**Objet : Syndicat des Eaux du Morbihan : Autorisation environnementale IOTA (DAENV) 010000404**

La CLE du SAGE Aulne a été saisie dans le cadre de la demande d'autorisation environnementale référencée en objet.

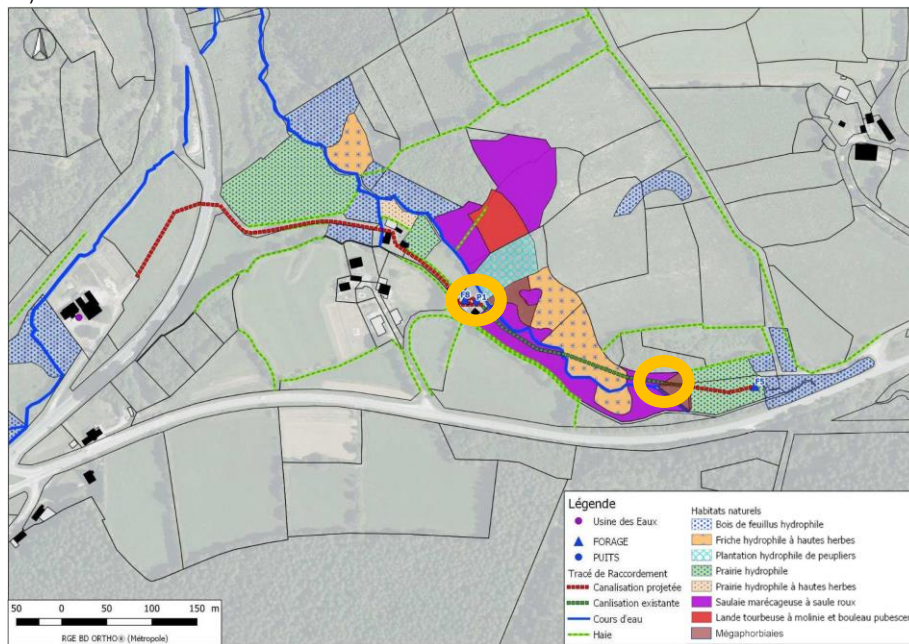
A titre d'exemple, les objectifs de rejet des eaux de traitement issues de l'unité de production ne respectent pas le principe de maintien du « très bon état » du milieu récepteur car ils prévoient un déclassement par les MES en période d'étiage (pièce 4 page 213).

De même les objectifs de qualité des rejets pour d'autres paramètres importants n'apparaissent pas (T°, O2, pesticides, manganèse et fer notamment), alors que l'impact potentiel en aval des lagunes risque d'être important au regard du très bon état du milieu récepteur.
